COMMISSION ROYALE DES MONUMENTS ET DES SITES  
KONINKLIJKE COMMISSIE VOOR MONUMENTEN EN LANDSCHAPPEN

MOLENBEEK-SAINT-JEAN. Plan d'Aménagement Directeur  
"Porte de Ninove"  
PLAN URBANISTIQUE : Demande d'avis aux instances  
consultatives relative au projet de PAD « Porte de Ninove » et son  
RIE

### Avis de la CRMS

*Implantation de l'ancienne écluse et du mur des abattoirs (© Delcampe.net) et état actuel du mur des abattoirs (© Beliris)*

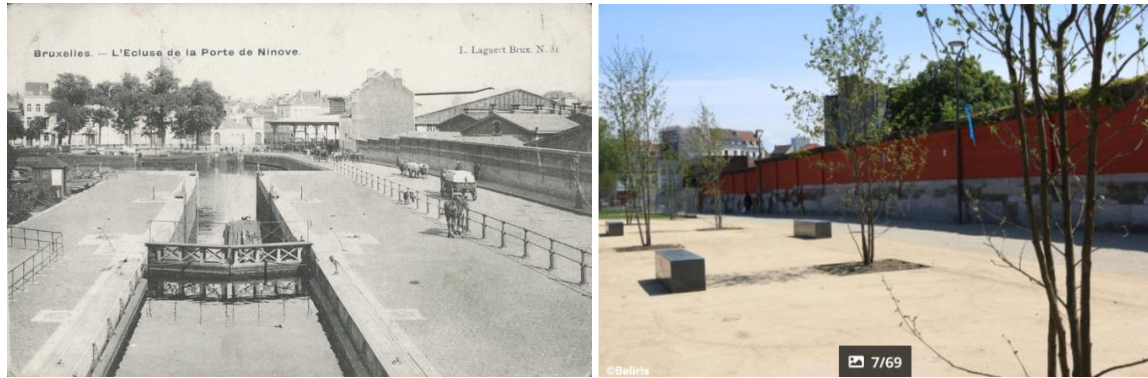
Outre la requalification des pavillons d'octroi, le PAD devrait à tout le moins prévoir la conservation et/ou la mise en valeur des vestiges de l'ancienne écluse, du mur des anciens abattoirs et de l'ancien cours de la Sennette (petite Senne). Au-delà de leur rôle comme témoins historiques importants pour la mémoire du lieu, leur tracé et leurs formes urbaines robustes offrent un potentiel structurant, sous forme de liens visuels forts. Ceux-ci devraient être exploités en faveur de la convergence poursuivie par le plan.

Au sujet du mur d'enceinte des anciens abattoirs, la CRMS demande de formuler des recommandations concrètes en vue de sa conservation et de sa mise en valeur, à intégrer au futur développement du stade Vander Putten.

*État existant du parc de la Porte de Ninove (documents joints au dossier)*

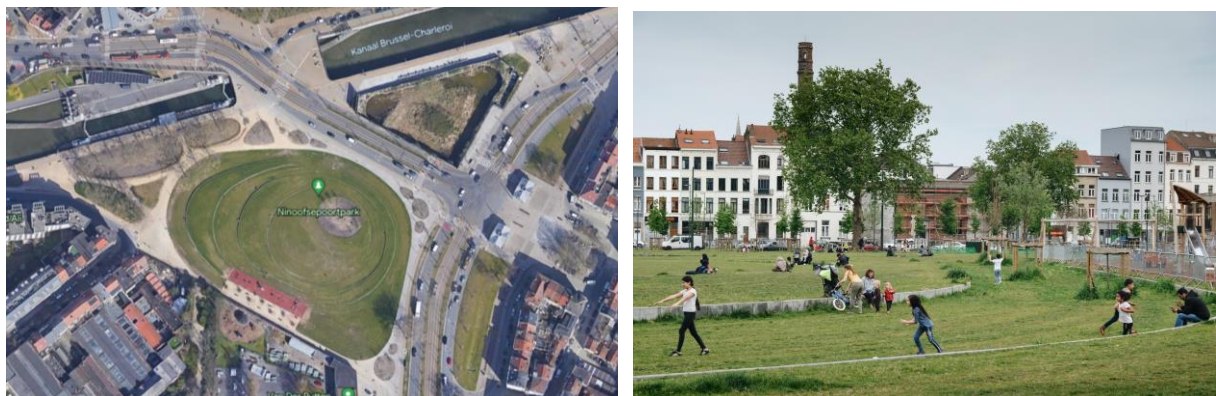
La CRMS souscrit à l'affectation de la zone 1 comme espace vert, fonction adéquate et indispensable au regard de la densité des quartiers environnants. Elle estime cependant que le parc, déjà ouvert au public, devrait être amélioré sur le plan paysager et en termes de biodiversité<sup>2</sup> afin de pérenniser son rôle comme

nœud urbanistique. Ceci rejoint le volet stratégique du PAD qui prévoit pour l'espace vert un aménagement « évolutif ». La Commission demande de cadrer les futurs aménagements de manière concrète, à travers le volet réglementaire du PAD. Inchangé par rapport à 2018, celui-ci reste trop succinct et général.

Pour mieux structurer cette vaste zone, la Commission souligne l'intérêt, comme mentionné ci-dessus, d'exploiter les vestiges de l'ancienne écluse dans le futur tracé du parc. Bien documenté et probablement encore enfoui sous le sol, cet ouvrage d'art était parallèle au mur des abattoirs et peut donc constituer un élément structurel fort. Le tracé concentrique existant du parc n'évoque en rien la présence de l'écluse comme le suggère le RIE. Le réaménagement du parc devra impérativement être assorti de nouvelles plantations pour renforcer la masse végétale. Des arbres à haute tige devraient être judicieusement implantés en fonction d'une lisibilité globale. Enfin, des connexions plus logiques devraient être établies entre le parc et le canal.
